改善箇所説明図

バルブスプリングリテーナー

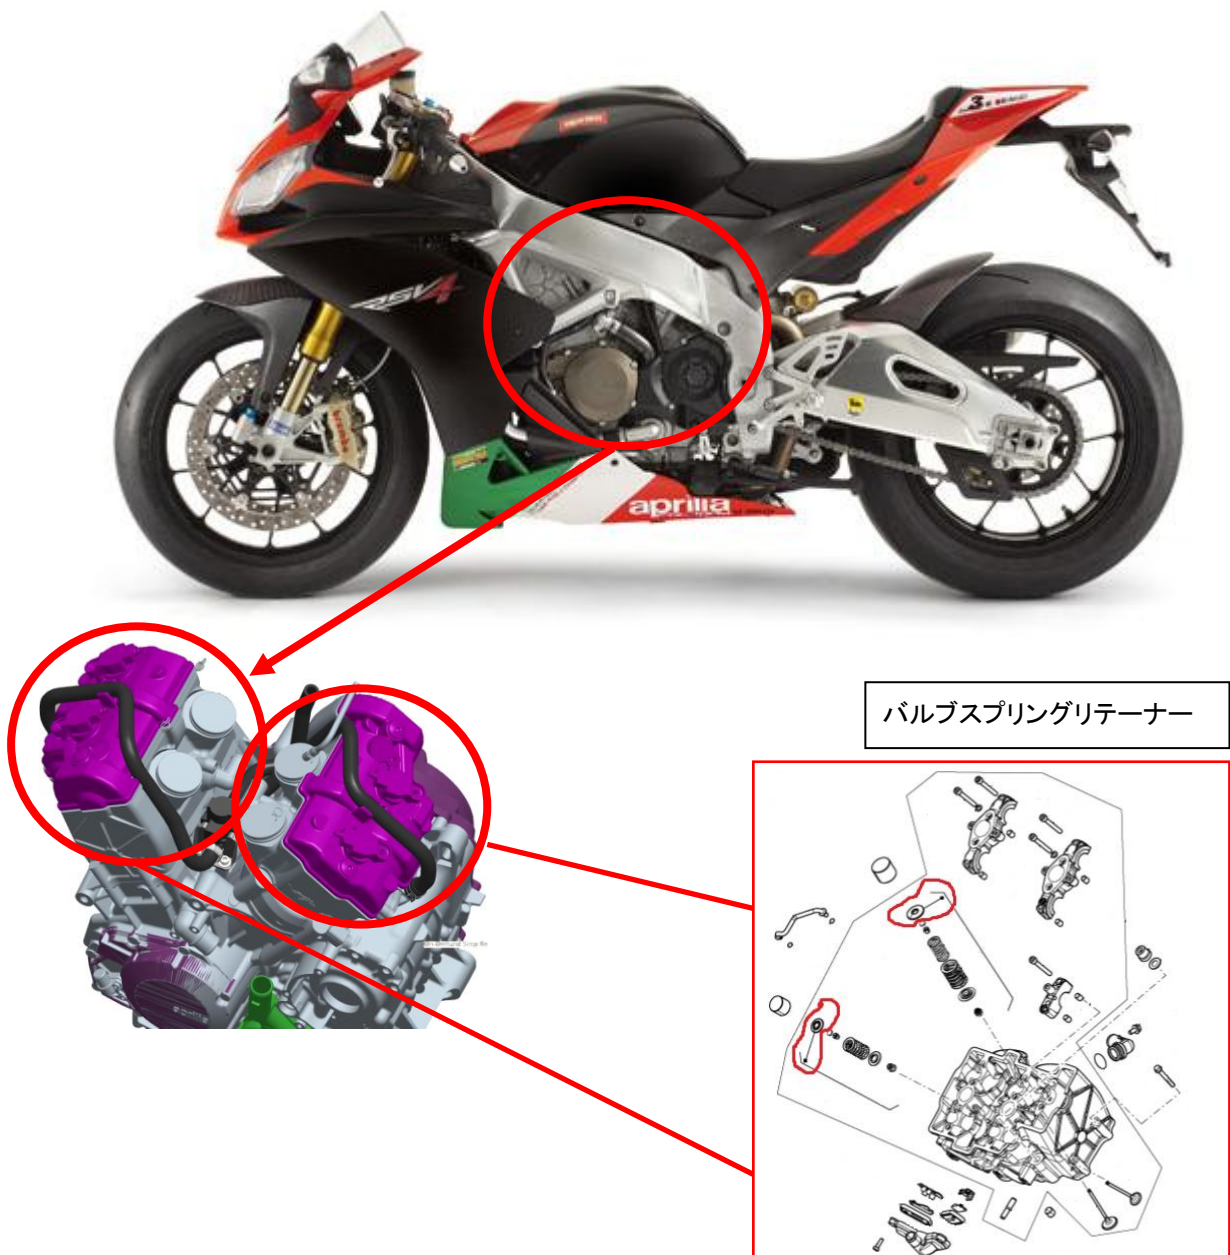
基準不適合発生箇所

吸排気側のバルブスプリングのスプリングリテーナーの耐久性が不十分なため、高回転で使用を続けると、スプリングリテーナーが異常摩耗して損壊するおそれがある。そのため、バルブがシリンダー内に落ちエンジンが壊れ、最悪の場合、エンジン回転がロックして転倒するおそれがある。

改善の内容

排気バルブのバルブスプリングリテーナーを変更されたバルブスプリングの仕様に適切なものに交換する。
